03/ESC/RB/06/2023

### Wyjaśnienia treści SWZ Zmiana treści SWZ

**Dotyczy:** postępowania o udzielenie zamówienia publicznego prowadzonego w trybie przetargu nieograniczonego, na podstawie art. 132 ustawy Prawo zamówień publicznych, na pn. Przebudowa systemu ciepłowniczego miasta Ozimek poprzez zabudowę wysokosprawnej kogeneracji i dostosowanie do warunków systemu efektywnego, Zadanie częściowe nr 1 - zabudowa układu wysokosprawnej kogeneracji z zastosowaniem silnika spalinowego gazowego – kotłownia gazowa Plac Wolności 8 w Ozimku.

### Pytanie 2

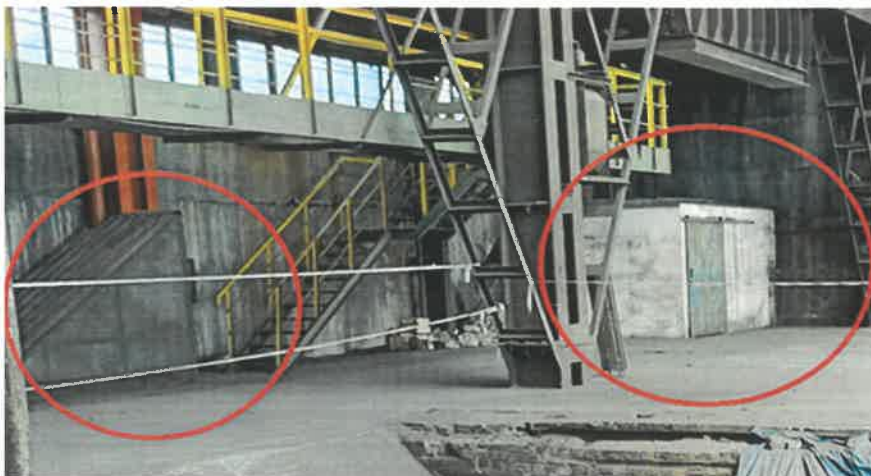
Proszę o wskazanie na rysunkach brakujących elementów: budynki wewnętrzne klatka schodowa itd. Czy obiekty te zostają/mają zostać wyburzone, podlegają remontowi?

Zaznaczone obiekty przewidziano do demontażu.

Zaznaczony obiekt przewidziano do przeniesienia do bud. Technicznego z częścią administracyjną.
